COMMUNAUTÉ DE COMMUNES
"PAYS de LAPALISSE"

**DELIBERATION
APPROUVANT LA
RÉVISION DU PLAN
LOCAL D'URBANISME
INTERCOMMUNAL**

RÉVISION DU **PLAN LOCAL D'URBANISME** intercommunal [PLUi]

Présentation des modifications apportées au PLUi
Le 20 janvier 2026

Délimitation de la zone Ub à Bert dans le PLUi arrêté

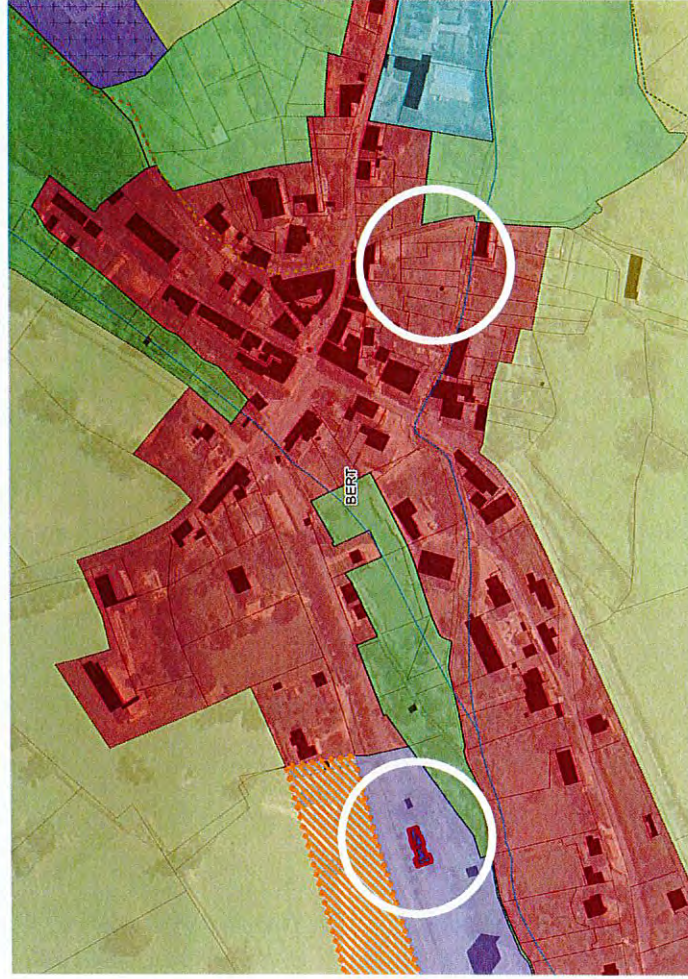
BERT : Reclassement d'un terrain initialement en Ub (en Ue dans le PLUi arrêté) > il s'agit d'une habitation, et de fonds de jardins en N (en Ub dans le PLUi arrêté) > terrains inondables.

+ Ajustement du tracé des cours d'eau traversant le bourg.

Modification apportée à la délimitation de la zone Ub

Délimitation de la zone Uh à Périgny dans le PLUi arrêté

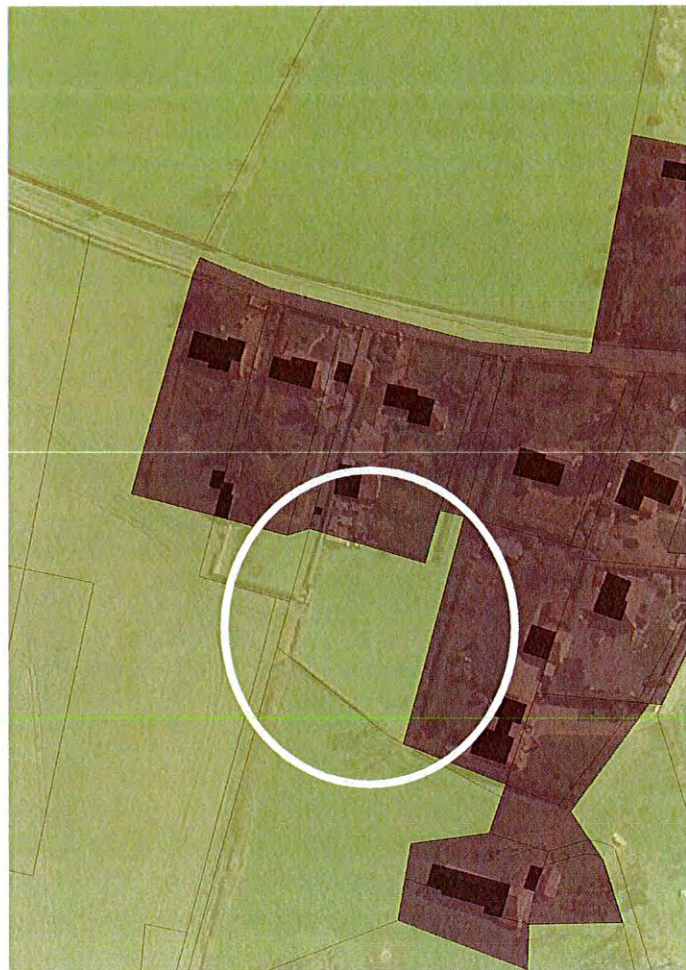
PERIGNY : Redélimitation de la zone Uh au hameau Au Garret > hameau comprenant plus de 8 logements.

Modification apportée à la délimitation de la zone Uh

Délimitation de la zone Ub dans le bourg de Saint-Prix dans le PLUi arrêté

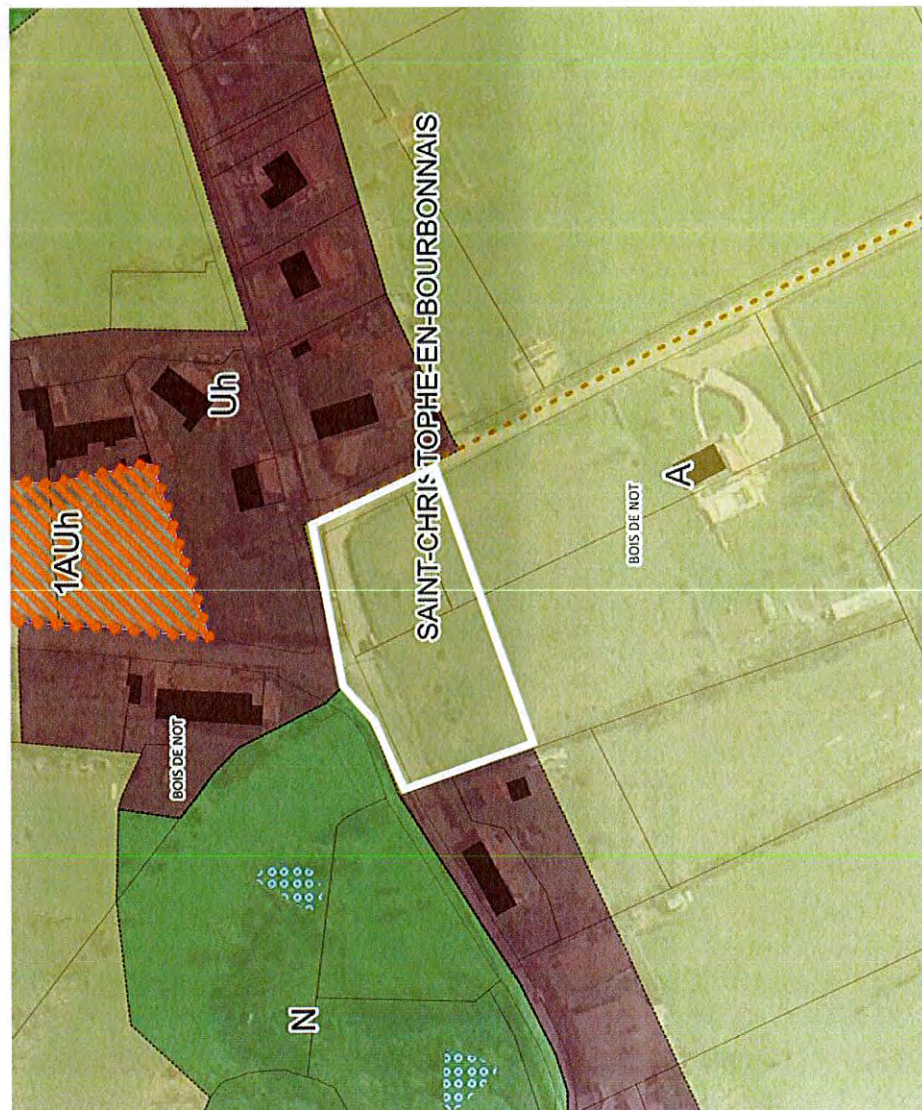
SAINT-PRIX : Reclassement d'un fond de jardin en Uc dans le bourg.

Modification apportée à la délimitation de la zone Uc

Classement d'une parcelle en N dans le PLUi arrêté

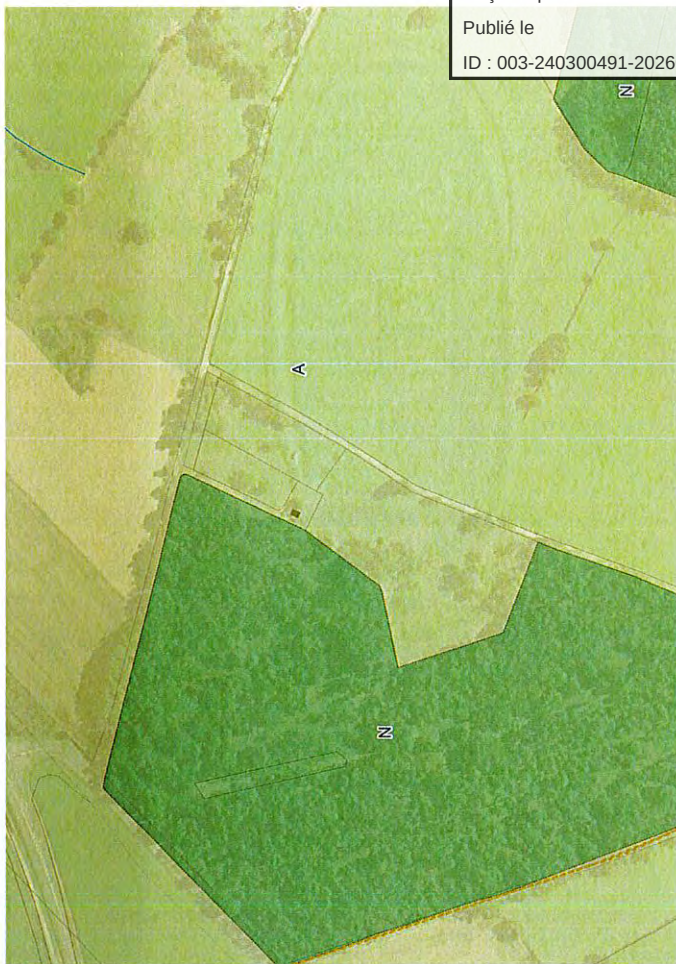
LAPALISSE : Reclassement de terres agricoles en zone A (classées en N dans le projet de PLUi arrêté)

Modification apportée (reclassement d'une partie de la parcelle en A)

Délimitation du STECAL Ams à Lapalisse correspondant au projet SAS RBE dans le PLUi arrêté (Surface : 4.07 ha)

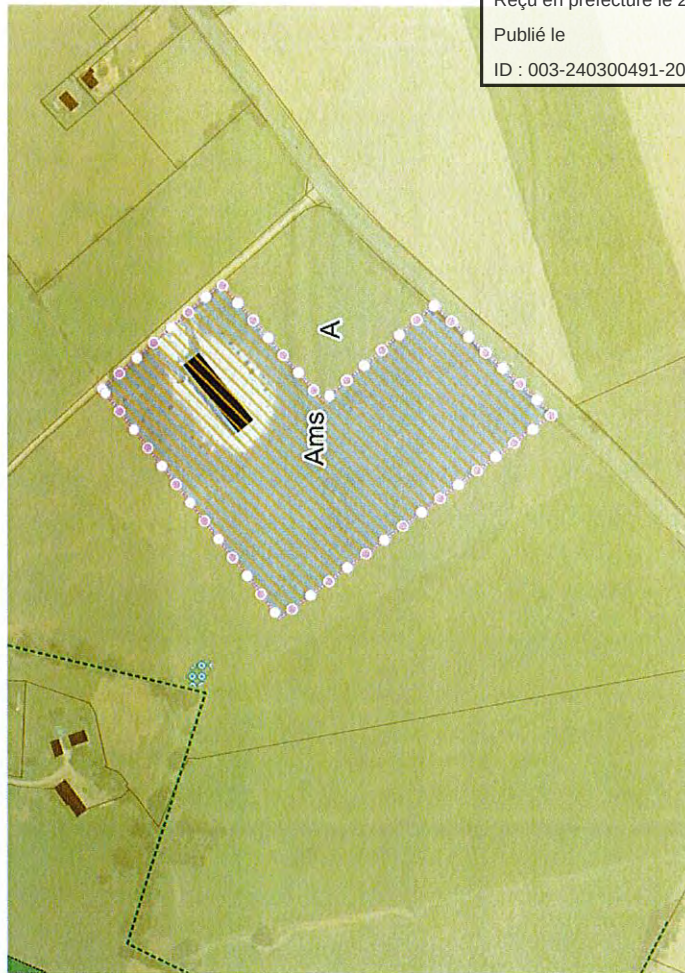
LAPALISSE : Projet d'implantation d'un méthaniseur - Modification du périmètre

Modification apportée à la délimitation du STECAL Ams (Surface : 4.32 ha)

Délimitation du STECAL Ams à Lapalisse correspondant au projet ENGIE dans le PLUi arrêté (Surface : 3 ha)

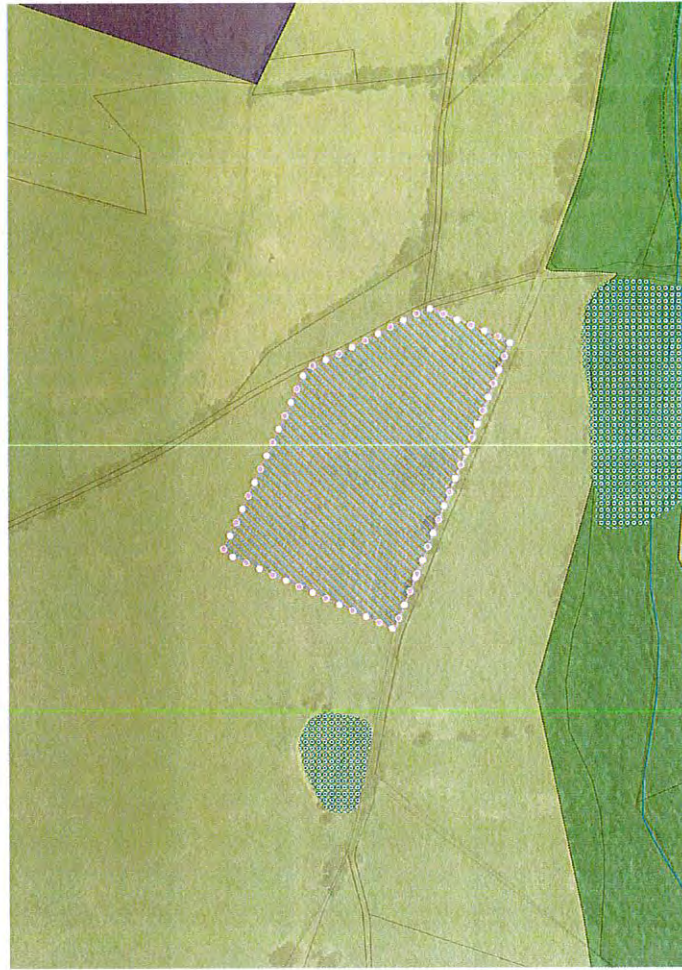
LAPALISSE : Projet d'implantation d'un méthaniseur - Modification du périmètre

Modification apportée à la délimitation du STECAL Ams (Surface : 4 ha)
